お客様各位	μPD720121 における “dCSWTag”に関する 不具合について (ご報告)	SBB-ZT-0073
		平成14年7月3日
		日本電気株式会社 NEC エレクトロニクス システム LSI ソリューション技術本部 ASIC コア・インタフェース通信グループ グループマネージャー 徳梅 孝啓

ファームウェアでの回避フロー図

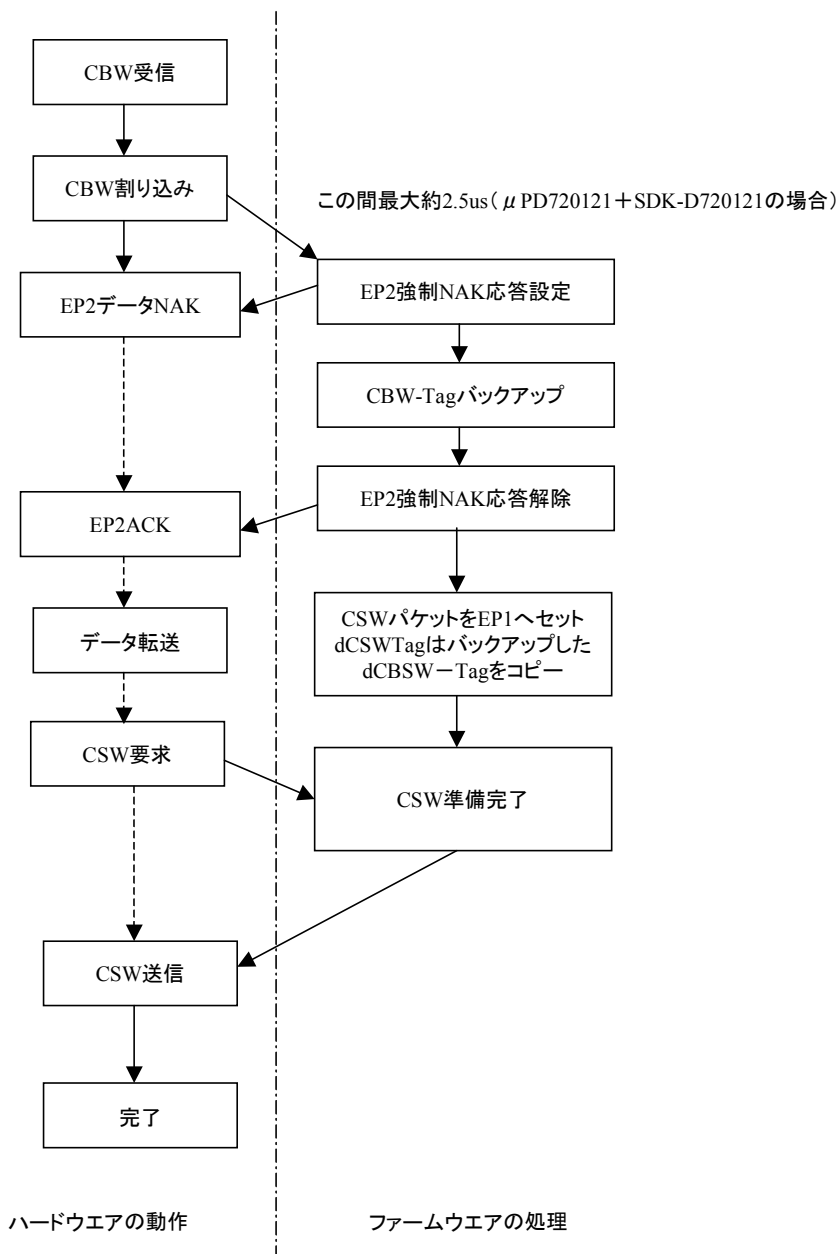
( 2 ) お客様独自のファームウェアをご使用の場合

ハードウェアによる CSW 自動送信機能を使わず、また CBW 受信後強制 NAK 応答処理を行ってから CBW-Tag をバックアップ、バックアップ完了後強制 NAK 応答を解除して、CSW パケットを FW にて送信するように修正し、ご使用いただくようお願いいたします。

不具合を起こす疑似 CBW 受信図

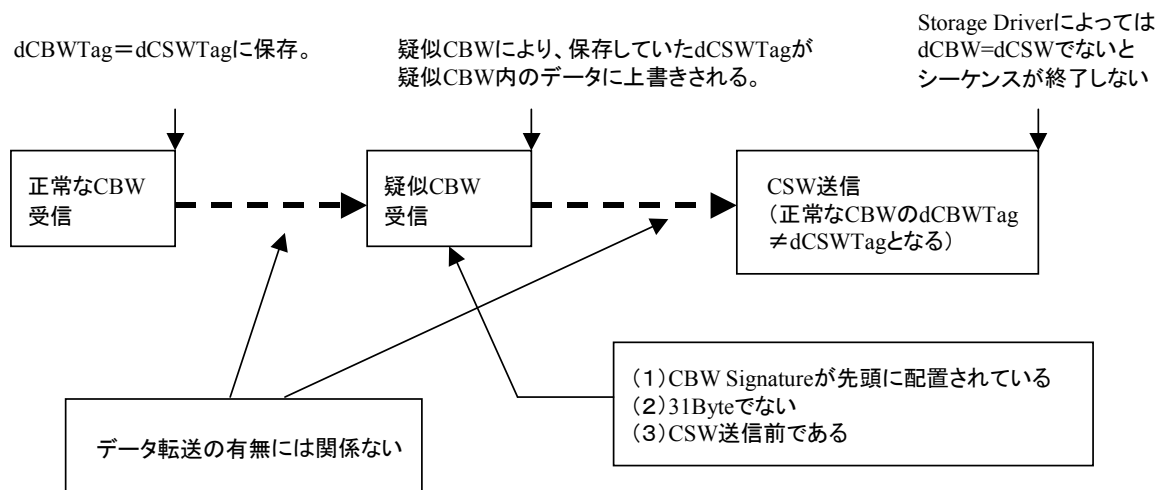
以下に不具合のメカニズムを図で示します。

不具合を発生するハードウェア処理フロー図

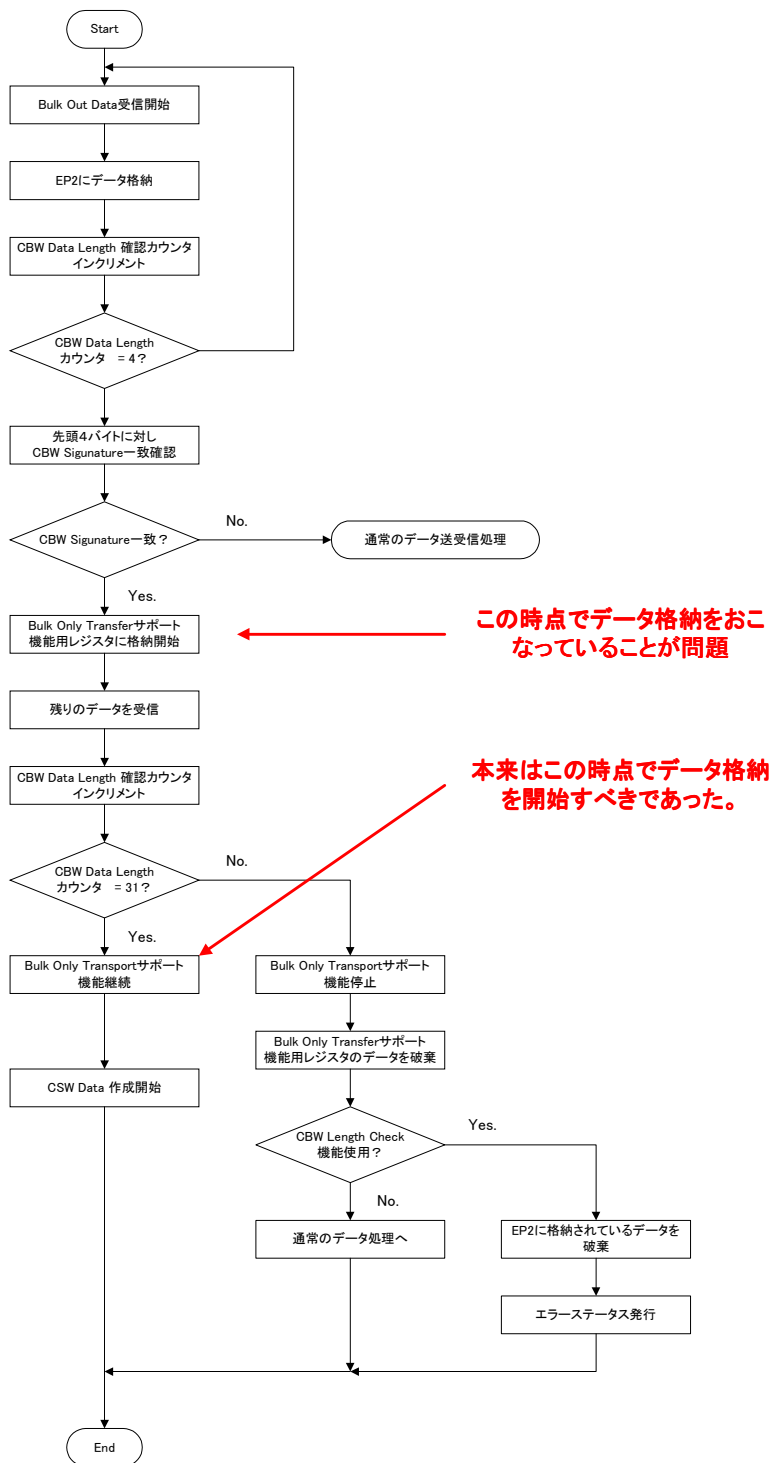
本チップに搭載している EndPoint Controller は、Bulk Only Transport のプロトコルを自動実行する回路を実装しております。その中に BulkOut Data から CBW Packet を検出し CBW Data の保管や CSW Data 作成を行う機能があります。今回、この機能が疑似 CBW を受信した場合に誤動作することで、不具合が発生いたします。

### CBW パケットと CSW パケット構造

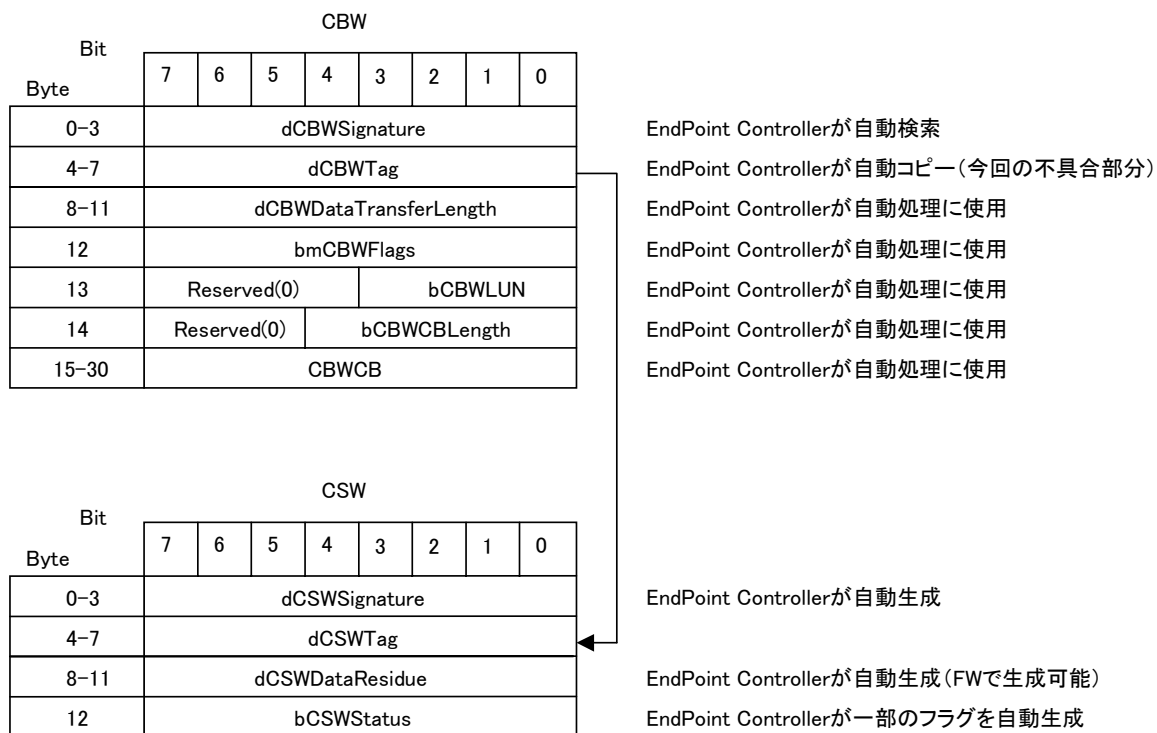
EndPoint ControllerがCSWを自動生成する際に、dCBWTagをdCSWTagにコピーする(正しい処理)。疑似CBWを受信した際にこれらレジスタは破棄される。しかし、dCSWTag以外のレジスタおよびフラグは、CBW受信割り込みが発生しないため、再度参照されることが無く実質的に問題にならない。しかし、dCSWTagは上書きされた状態になっているため、間違ったデータが送信されています(dCSWTagのレジスタはFWで上書き不可能)。
